Dotyczy: postępowania o udzielenie zamówienia publicznego, prowadzonego w trybie podstawowym pn.: **Roboty zabezpieczające w zakresie elewacji trybun B, C i D inwestycji pn. REALIZACJA OBIEKTU STADIONU MIEJSKIEGO W NOWYM SĄCZU przy ul. Kilińskiego wraz z wyposażeniem, infrastrukturą i zagospodarowaniem terenów i otoczenia obiektu.**

ZMIANA TREŚCI SPECYFIKACJI WARUNKÓW ZAMÓWIENIA [SWZ]

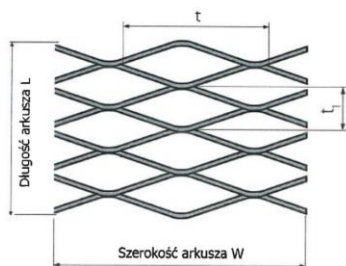
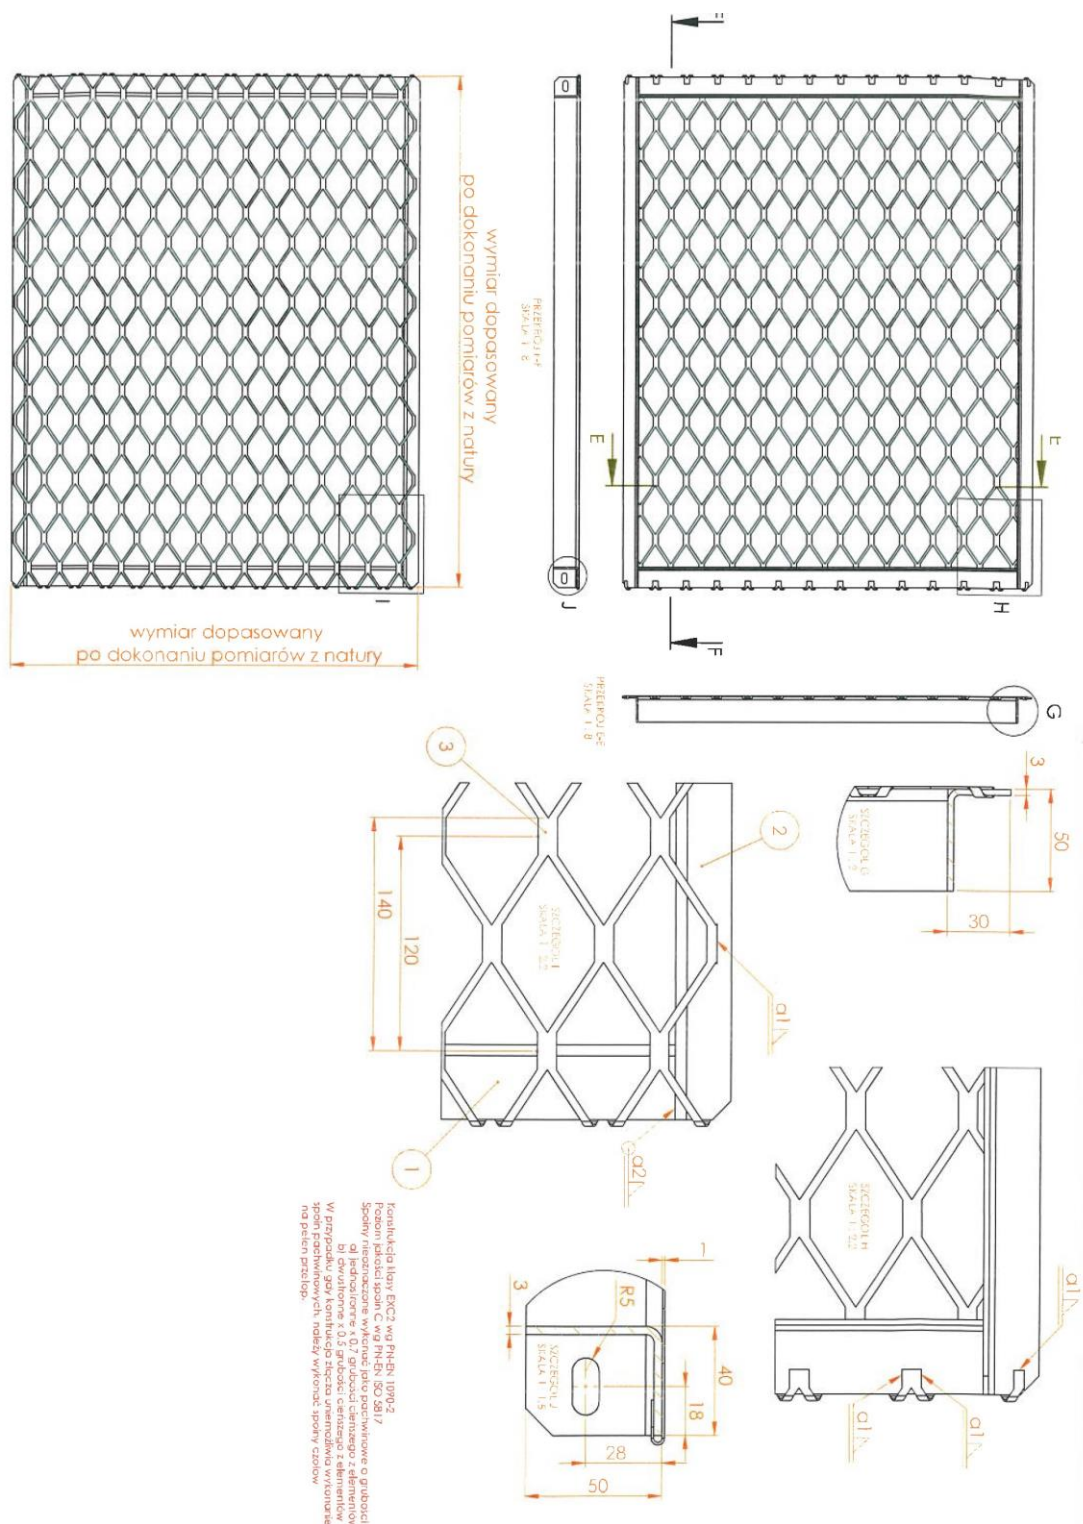
1. Zamawiający dopuszcza możliwość złożenia oferty wariantowej, w rozumieniu art. 92 ustawy.
2. Każdy Wykonawca w ramach niniejszego postępowania może złożyć: (a) ofertę podstawową ALBO (b) ofertę podstawową i ofertę wariantową ALBO (c) ofertę wariantową.
3. Spośród „oferty podstawowej” i „oferty wariantowej” złożonych przez jednego Wykonawcę może zostać wybrana co najwyżej jedna oferta, tj. w ujęciu praktycznym, obejmująca:
 - 1) WARIANT I (oferta podstawowa) – realizacja zamówienia, zgodnie z posiadaną przez Zamawiającego dokumentacją wskazaną w pkt. IV Rozdz. III SWZ; albo
 - 2) WARIANT II (oferta wariantowa) – oferta, która przewiduje odmienny niż określony przez Zamawiającego sposób wykonania zamówienia z dopuszczonymi przez Zamawiającego zmianami rozwiązań techniczno-materiałowych w postaci zastosowania ram i siatek z aluminium (stop aluminium) wg specyfikacji, jak poniżej:

SIATKI CIĘTO-CIĄGNIONE							
Materiał:	g (mm)	Format (mm) W x L	Oczko/mostek (t1xt)/c (+/-0,3mm)	jm. szt	Ilość:	Il.szt	masa (kg/szt)
1050A	1	-	48x115 / 10	-	-	-	-

☐ Siatka w rolce lub ☒ Siatka w arkuszach (bez docinania - tolerancja w "+")

imyczy o określenie wzdłuż którego wymiaru (W czy L) ma być ułożona dłuższa przekątna oczka (max. wartość dla W- 1500 mm).

Standardowo wymiar podziatki t równoległy do W

vagi na rozciągniętą strukturę stali siatki cięto-ciągnionej, podczas procesu gięcia istnieje ryzyko pęknięcia mostków siatki.

Tolerancja szerokości siatki przy wymiarach handlowych (1000, 1250, 1500 mm) wynosi od -5 do +20mm

W dalszym procesie produkcji prosimy o zwrócenie uwagi, która strona stanowi powierzchnię główną siatki, tzw. "lico"
